Info prodotto 2403

SIRIO 50

CANNOTTO UNIFICATO

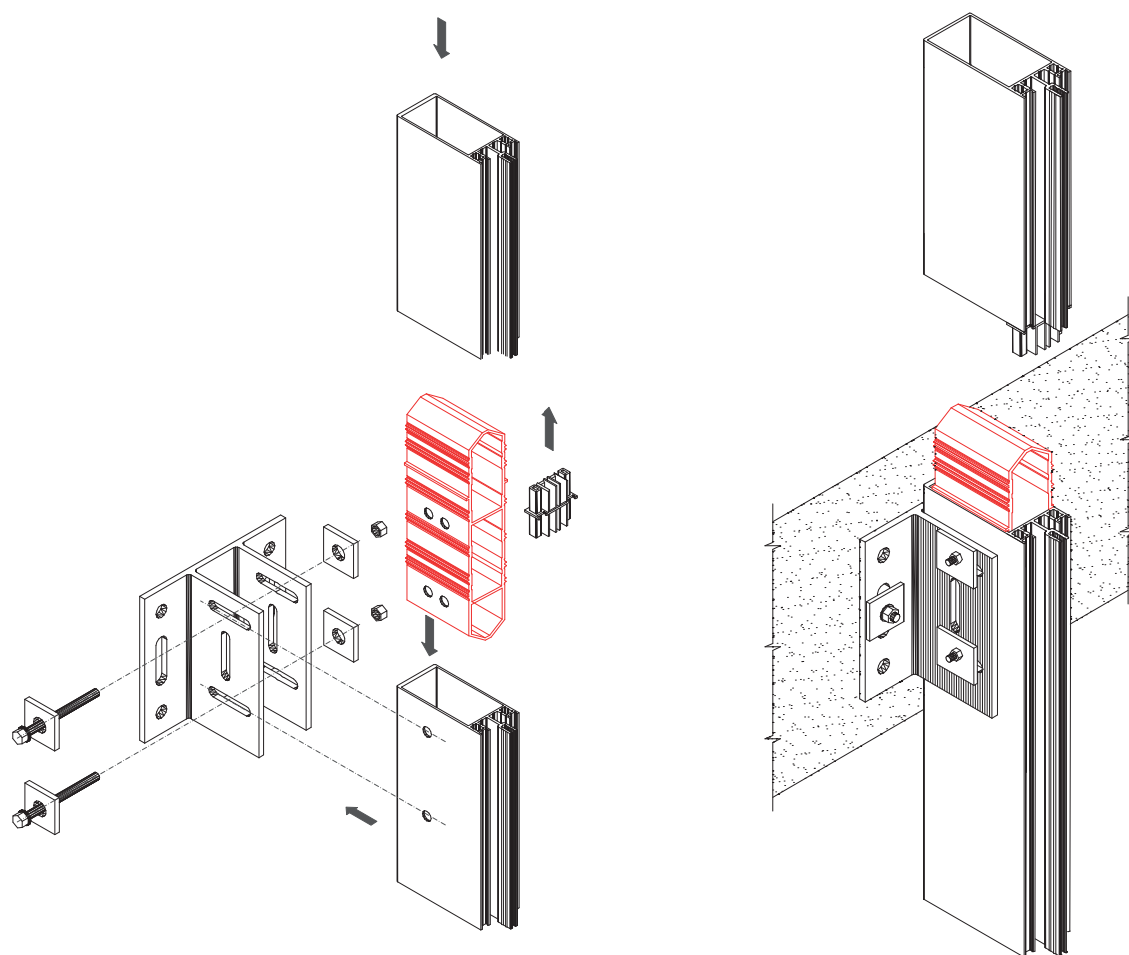
Al fine di ottimizzare la gestione dei codici a magazzino, per quanto riguarda i cannotti della serie SIRIO 50, è stato creato il profilo S505-129.

Questo permette di avere un unico profilo per tutte le soluzioni.

Occorre fare i tagli e le lavorazioni, come indicato nella tabella che troverete di seguito, in funzione del montante che viene utilizzato.

Le lavorazioni sui montanti rimangono invariate.
